FLUGHAFEN-WETTBEWERBE

MÜNCHEN-OBERWIESENFELD — HAMBURG — BERLIN

Dem kürzlich entschiedenen Ideenwettbewerb „Ausgestaltung der Flughafenanlage München-Oberwiesenfeld" (Lageplan und Programm siehe „Der Baumeister" 1926, Heft 9) liegt ein Gelände zugrunde, das allen sachlichen Anforderungen aufs beste entspricht.

Motto „Maikäfer flieg" (Z. Ankauf empf.) Verf. H. Holzbauer u. Dipl.-Ing. Behlert - München Ansicht vom Flugplatz aus

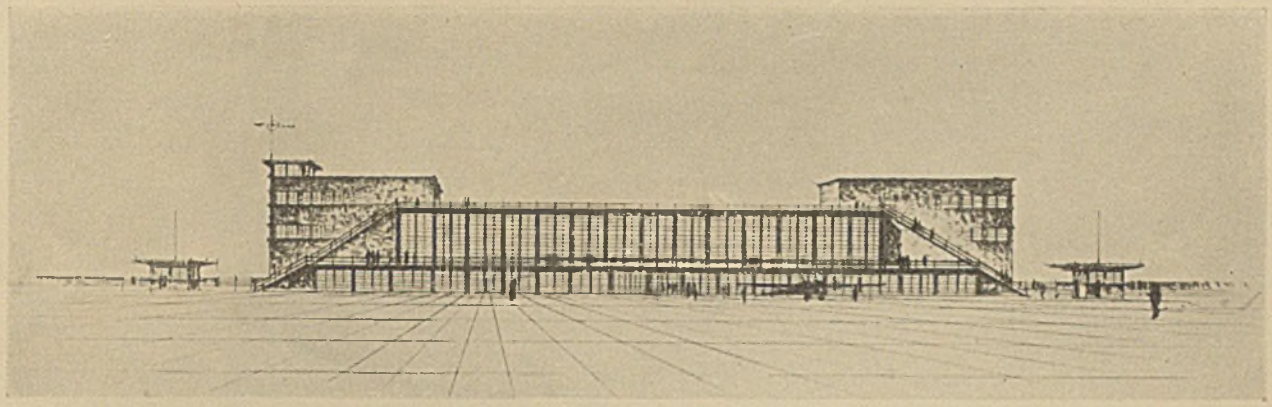
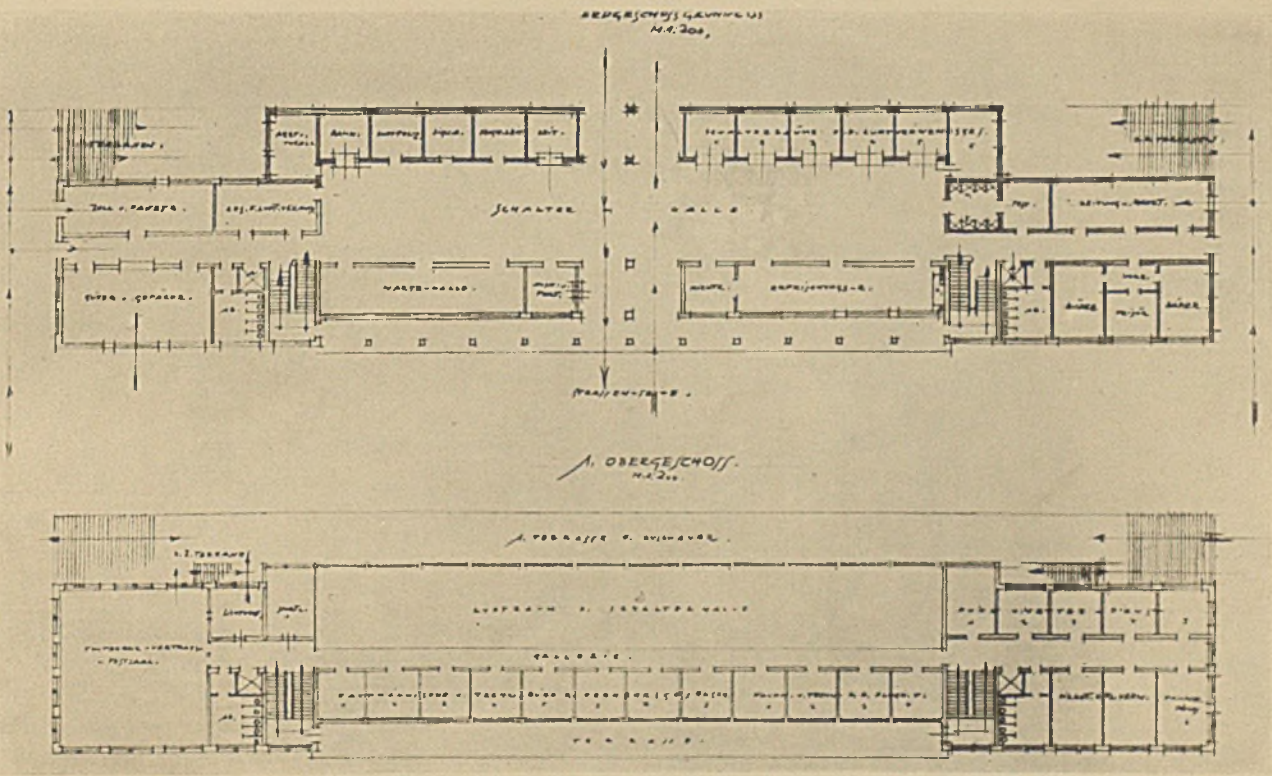
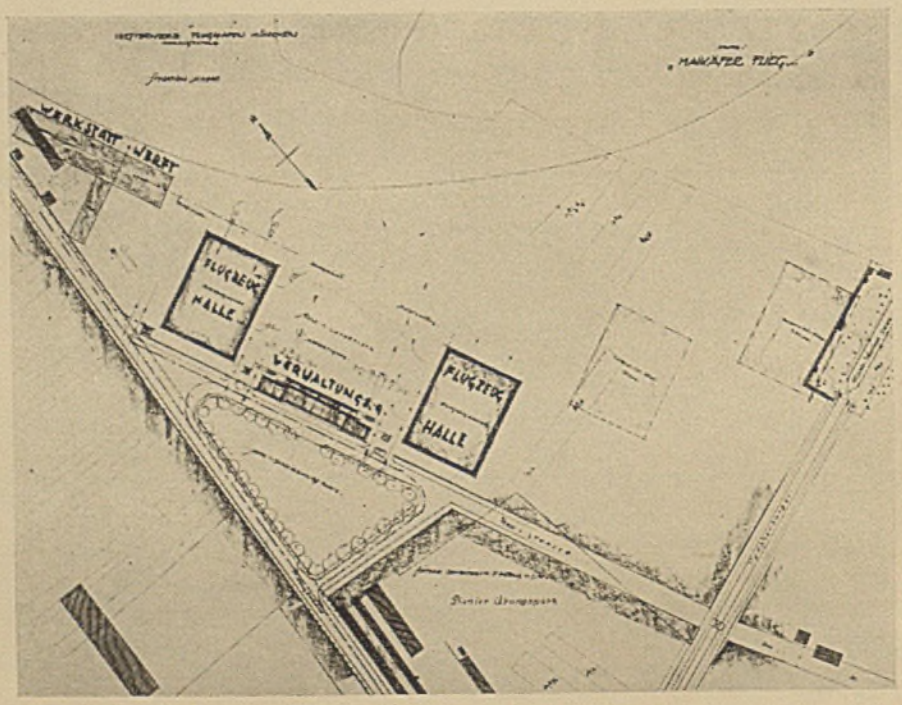
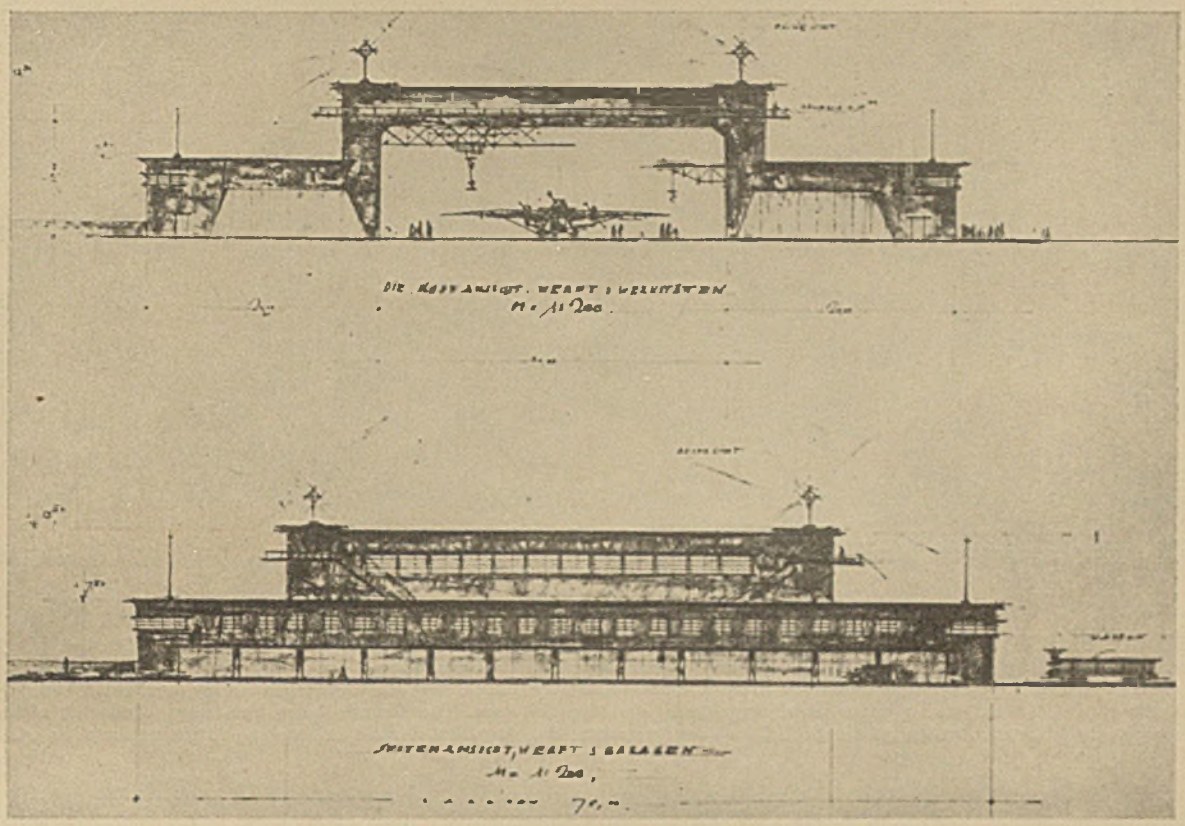
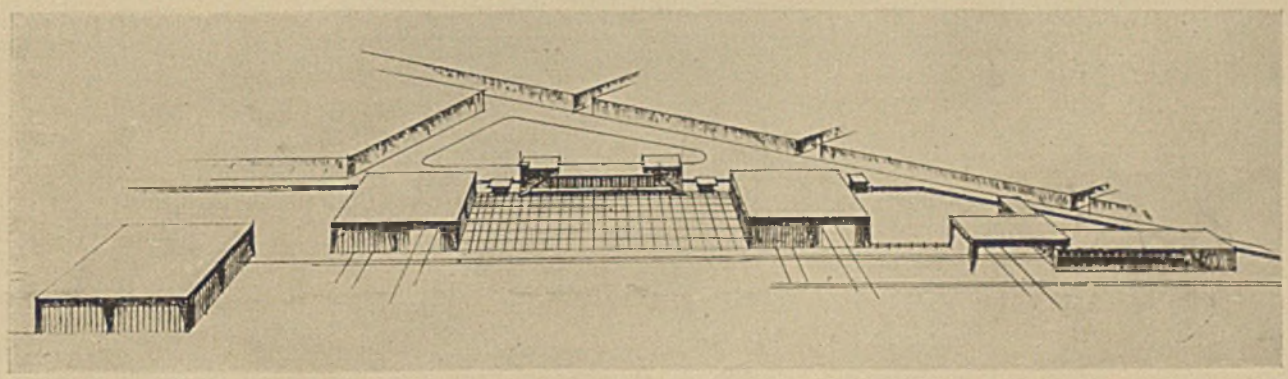
URTEIL DES PREISGERICHTS: Die Anordnung der Zuführungswege leidet unter der Rücksicht auf die Erhaltung des Pionierübungsplatzes, den der Verfasser besser mit in die Lösung einbezogen hätte. Die exzentrische Situierung der ganzen Anlage wirkt für eine spätere Entwicklung störend. Der an sich interessante Versuch, die das Verwaltungsgebäude flankierenden Flugzeughallen als überdeckte Bahnhofshalle auszuwerten, begegnet flugtechnisch größten Bedenken, zumal hierdurch auch eine Vermischung des Passagier- und Betriebsverkehrs eintreten müßte. Die hofartige Anlage löst akustisch sehr störende Wirkungen aus. Die Verbindung der Halle mit Werft und Werkstätten sowie die Heranführung der Eisenbahnwaggons wird durch die gestaffelte getrennte Anlage der Hallen unmöglich gemacht. Die architektonische Ausbildung der Arbeit ist außerordentlich reizvoll, zu besonders interessanten Lösungen kommt der Verfasser bei den Flugzeughallen.

Motto „Navigare necesse est“ (Zum Ankauf empfohlen) Vogelschaubild vom Flughafen aus Verfasser Dipl.-Ing. H. Moll und Dipl.-Ing. Chr. Miller - München

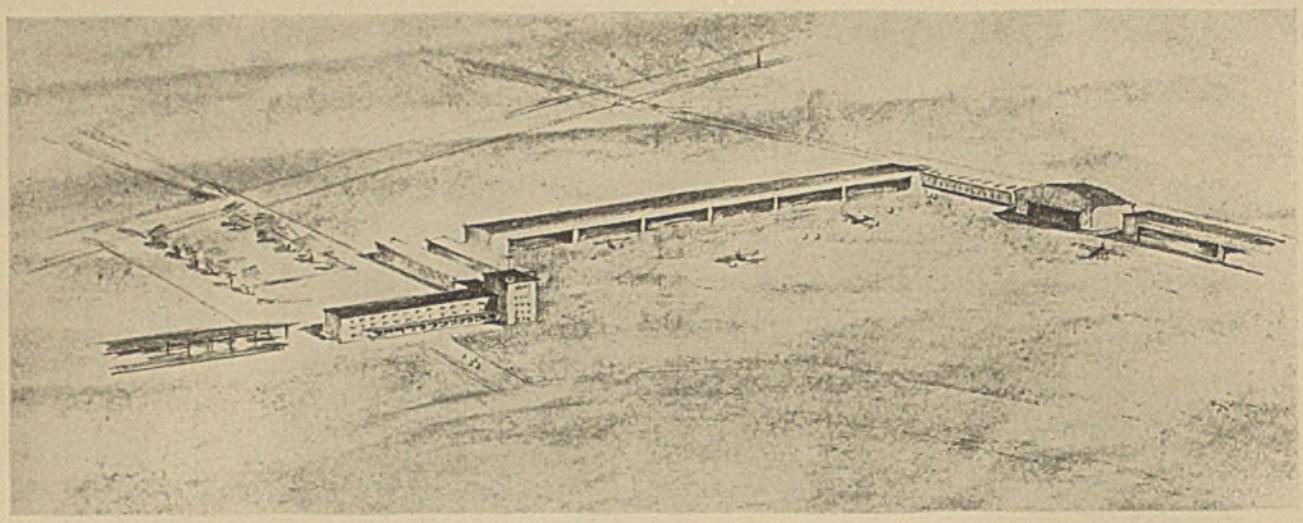
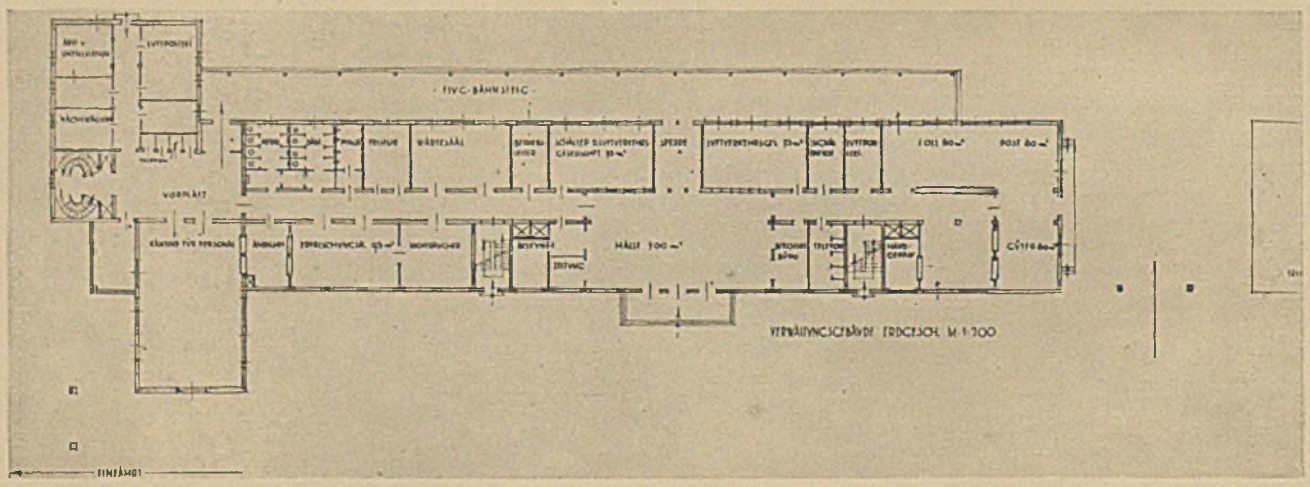
URTEIL DES PREISGERICHTS: Die Zufahrtsstraßen sind nicht glücklich geführt und nicht ohne weiteres durchführbar. Die Anordnung von Hallen und Werft in einem Winkel ist nicht praktisch, jedoch liegt ein Vorzug darin, daß die Flugzeughallen nicht durch das Verwaltungsgebäude getrennt sind und doch in Nähe der Werft stehen. Doch liegt der einseitigen Anlage der Bauten ein origineller Gedanke zugrunde. Gut ist die Lage des Empfangsgebäudes und der Tribünen. Der Grundriß des Empfangsgebäudes ist nicht großzügig genug. Anzuerkennen ist die Schlichtheit der gesamten Bauanlage, die deshalb mit wenig Mitteln zu erstellen ist.

Motto „Ätherisch“ (Zum Ankauf empfohlen) Verwaltungsgebäude Ansicht vom Flugplatz aus
Verfasser Arch. Delisle und Ingwersen - München

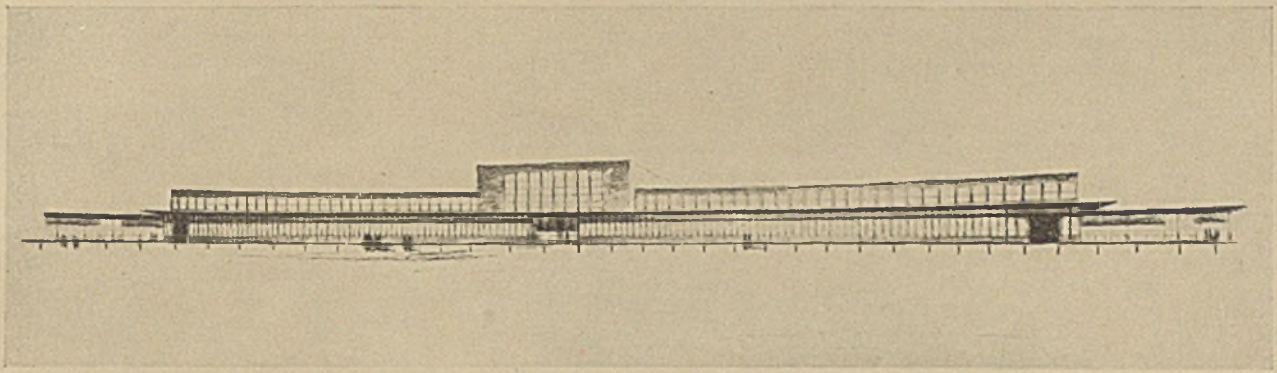
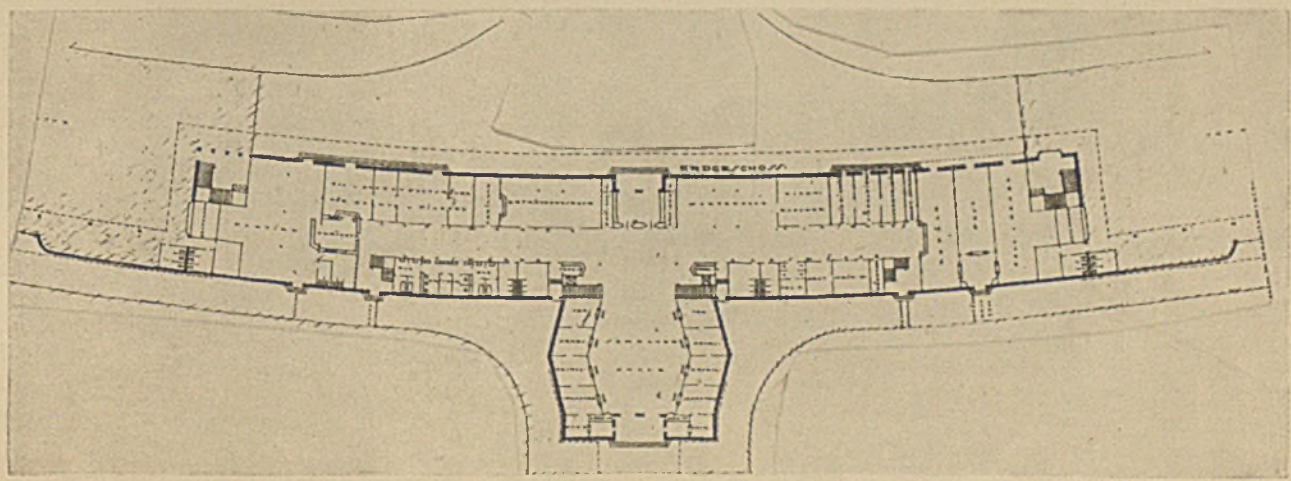
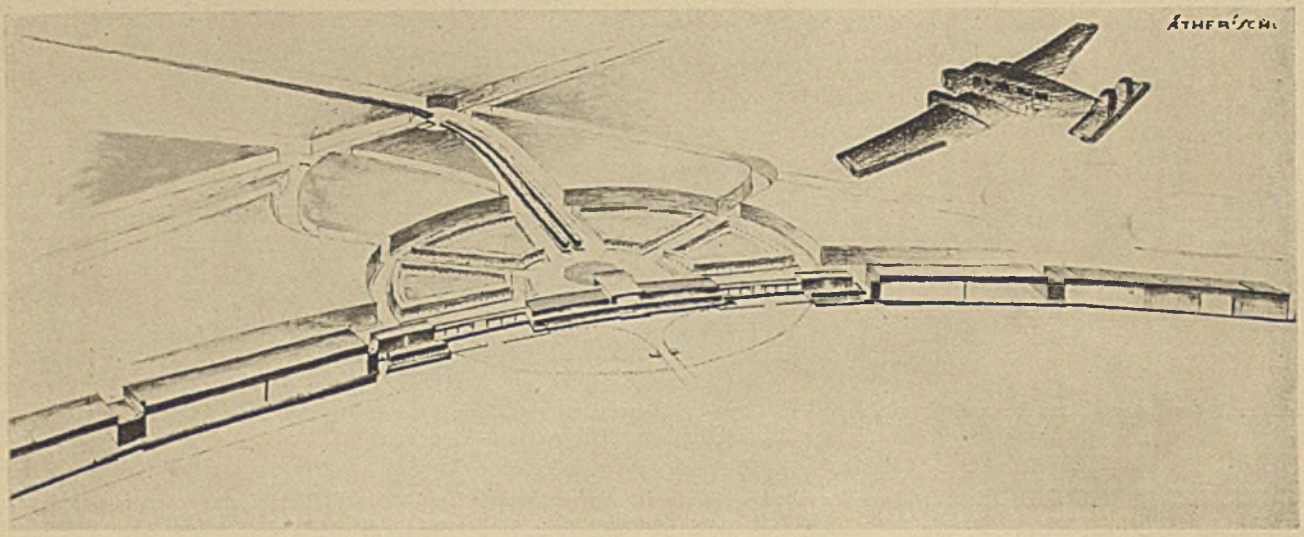
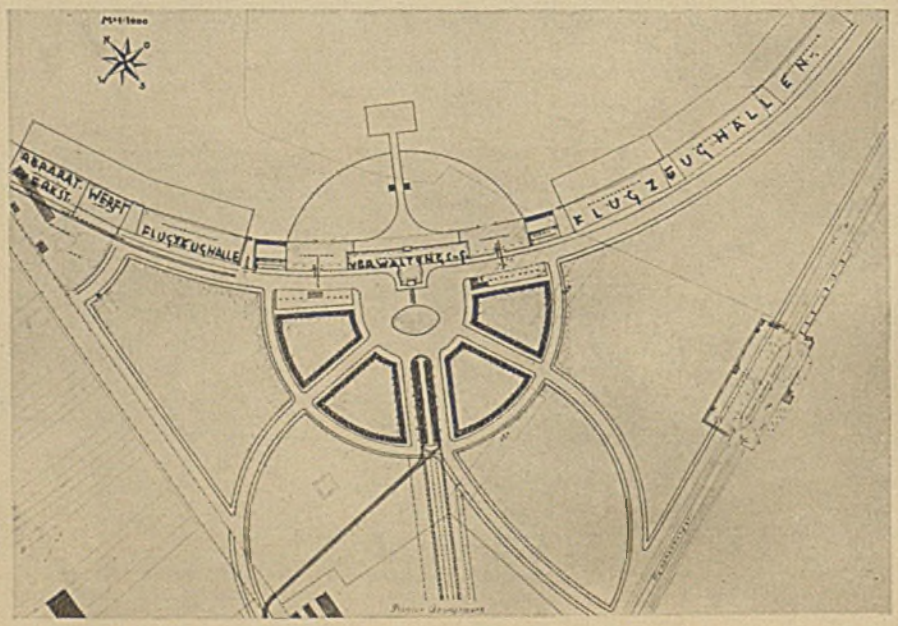
URTEIL DES PREISGERICHTS: Vor dem Verwaltungsgebäude ist ein geräumiger Vorplatz in Halbkreisform, welcher sowohl unter Belassung des Pionierübungsplatzes als auch nach Auflassung desselben eine gute Verkehrsregelung ermöglicht. Die Anordnung der Gebäude ist nicht zu beanstanden, die Lage der Werft ist die richtige. Die Grundrißgestaltung des Verwaltungsgebäudes ist eine klare und übersichtliche. Die architektonische Haltung des Gesamtprojektes zeichnet sich durch Klarheit und Sachlichkeit aus. Zu beanstanden ist, daß die Trennung der Werft und der Reparaturwerkstätten von den Flugzeughallen der Ostseite den Betrieb außerordentlich erschwert; auch ist keine Gleiszuführung für die Hallen der Ostseite vorgesehen. Auf der Westseite sollten Werft und Reparaturwerkstätte unbedingt verbunden sein. Gut ist der Gedanke der Trennung des Zuschauerplatzes von dem Weg der Fluggäste zu und von den Flugzeugen unmittelbar vor dem Verwaltungsgebäude (Perron).

Motto „Flug“ (Zum Ankauf empfohlen) Ansicht des Verwaltungsgebäudes Verf. Arch. Dipl.-Ing. Fr. Landauer-München

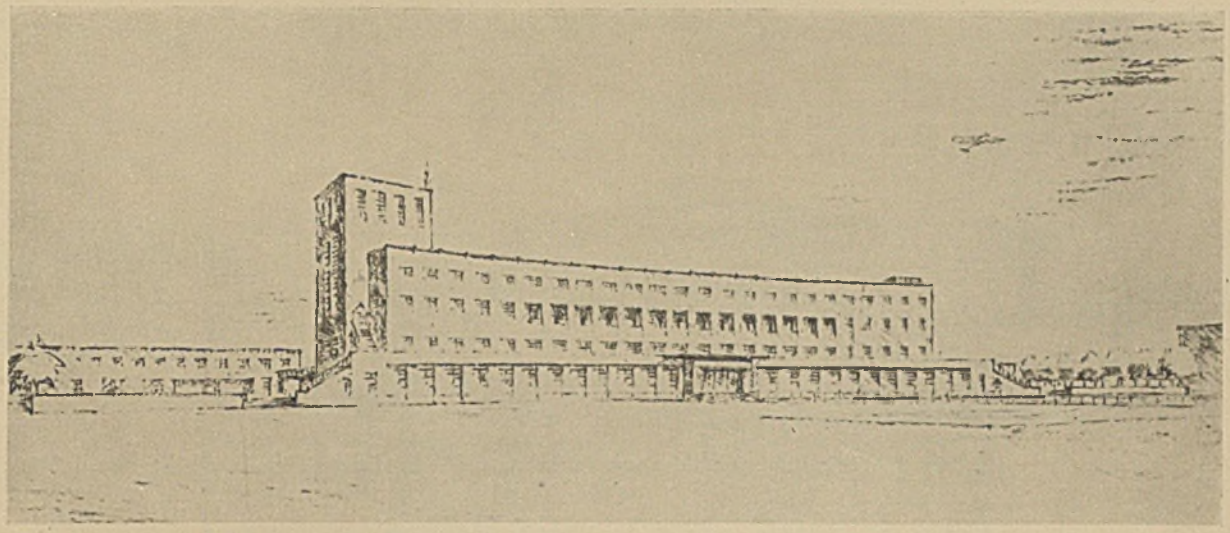
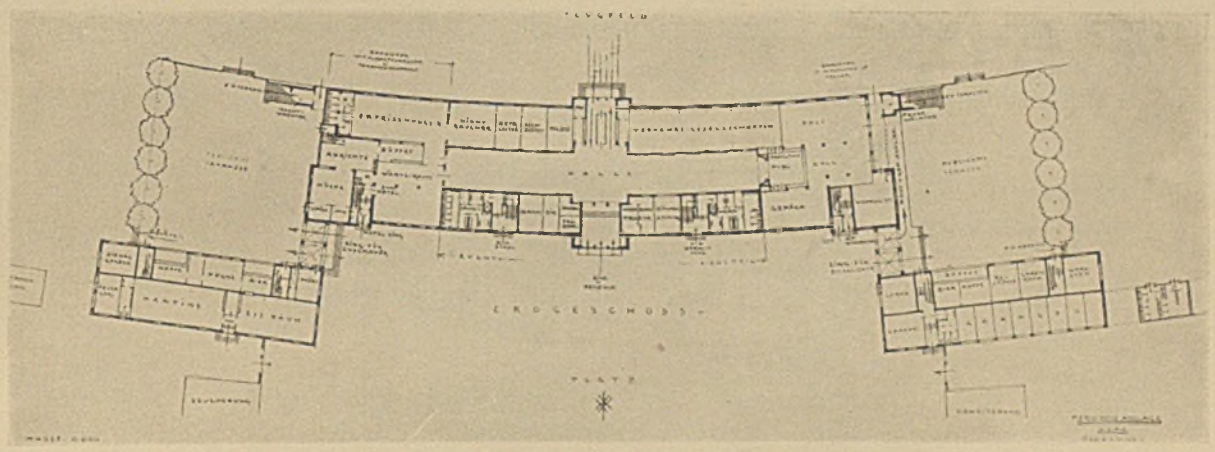
URTEIL DES PREISGERICHTS: Anfahrt und Verkehrsproblem sind richtig gelöst. Verwaltungsgebäude liegt zentral, jedoch ist zwangsläufige Führung des Zu- und Abganges der Passagiere zu den Flugzeugen nicht berücksichtigt. Oberstes Geschoß ist entbehrlich und geht über den Rahmen des Erforderlichen hinaus. Werft und Flugzeughallen beiderseits des Verwaltungsgebäudes; die Anordnung des Westteiles mit Werft zwischen den Hallen ist günstig. Gleiszuführung hinter der Werft vorhanden. Flugtechnisch richtig angeordnet. Ein Mangel ist, daß die Osthallen ohne Werft und Gleisanschluß sind. Die Kranbahn bestreicht Werft und Flugzeughallen. Publikumterrassen im Zwischengeschoß. Der architektonische Aufbau ist einfach und sachgemäß.
